ZP.271.15.2011

PYTANIA I ODPOWIEDZI

Dotyczy postępowania pn.: „Budowa ekologicznej mini przystani żeglarskiej wraz z systemami odbioru i segregacji odpadów na wybranych obszarach reginu warmińsko – mazurskiego – Gmina Ryn.

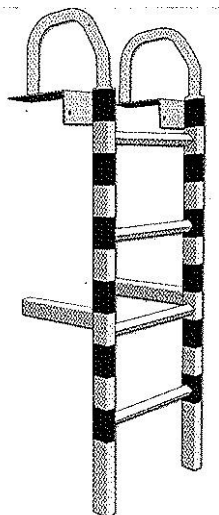
15. Pozycja kosztorysowa 188 opisuje pachoły cumownicze w ilości 25 szt. Prosimy o uzupełnienie dokumentacji projektowej o szczegóły pachołów cumowniczych, gdyż brak jest jakichkolwiek rysunków czy opisów tych elementów, co utrudnia ich wycenę oraz weryfikację przyjętych ilości.

Informujemy, że pachołki cumownicze mają być wykonane ze stali kwasoodpornej o wymiarach: wysokość 120mm, średnica 60mm mocowanych za pomocą czterech śrub ze stali kwasoodpornej.

Wysokość: 120 mm
średnica: 60 mm
szerokość podstawy: 95 mm
długość podstawy: 120 mm
